Norddjurs Kommune Fjellerup Strand

Konkretisering af arkitektprojekt

Dato 2025.06.25
Udarb. NKR
KS ES/PM

Projektnr. 25.026

Figur 1 - Oversigt over de 3 nedslag som behandles i nærværende notat

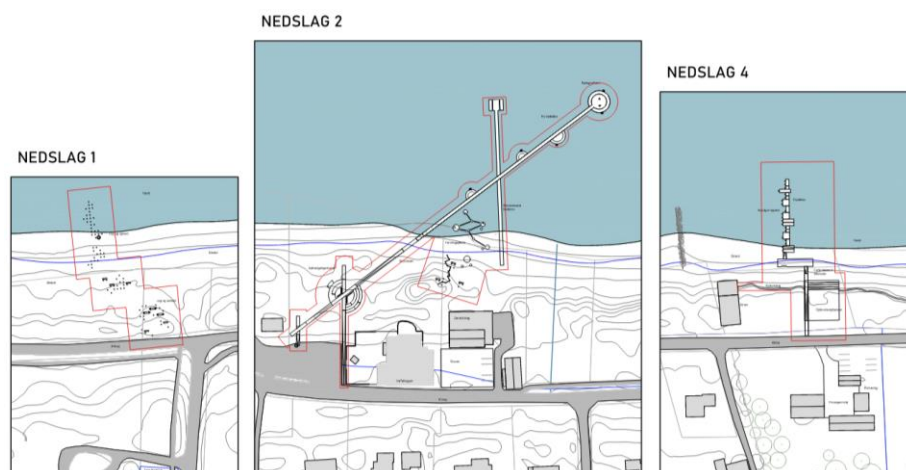
Pælene der benyttes som bundgarnspæle i Nedslag 1 udgør nøgleelementet i dette nedslag. En del af disse pæle er placeret i vandet og er dermed udsat for bølge- og ispåvirkning. De pæle der er placeret på stranden anbefales etableret identiske, da der under storm kan optræde ekstremt højvande, hvorfor disse derved også vil være bølgepåvirket.

Et anvendeligt koncept for disse pæle består af Greenheart (tropisk træ) Ø200-250 mm pæle. Disse vil forventeligt skulle rammes 4-8 m ned i havbunden, for at modstå bølgepåvirkningen på disse.

Frie pæle af træ som disse projekteres normalt ikke til at kunne modstå islast iht. det danske tillæg for islaster. I senere projektfaser kan det med fordel undersøges hvor tyk en istykkelse pælene kan holde til, og på den måde vurdere risikoen for skader på pælene grundet is. Dette kan så sammenlignes med historiske optegnelser af istykkelser fra Søværnets operative kommando

Ved Nedslag 2 er det badebroen der er nøgleelementet. Denne består i hovedtræk af pæle, længde- og tværbjælker samt et brodæk. Det er derved en statisk vurdering af dette system der udføres.

Baseret på erfaringer og normal anbefaling, udføres pæle samt brooverbygning i stål, mens dækket udføres i træ (normalt tropisk træ, eks. Azobé).

En mulig udformning af broen består af Ø350-Ø450 mm stålpæle i længden 12-24 m. Pælene kan placeres i par med en cc-afstand op til ca. 12 m. Brooverbygningen kan udformes af 2 stk. tværbjælker som UNP og 4 stk. længdebjælker som HEB. Dækket kan etableres 1,5 – 2 m bredt, beklædt med tropisk træ.

De flydebroer der er skitseret ved Nedslag 4 i LABLANDS skitseprojekt kan ikke eftervises til helårsbrug. Der vil være brug for broer i en størrelsesorden svarende til bølgebrydere, og selv da vil konstruktionen være udfordret. Generelt anbefales det ikke at placere flydebroer ubeskyttet på en så åben og udsat kyst som Fjellerup, der ikke tages ned om vinteren.

Et koncept som muligvis vil kunne eftervises til en vis grad kunne være kraftige betonflydebroer i en størrelsesorden med en længde på ca. 25m,

fastholdt af kraftige stålspæle. Flydebroerne vil grundet den lave vanddybde i store perioder ligge på havbunden, og det skal i samarbejde med leverandør afklares om de tager skade af dette eller ej.
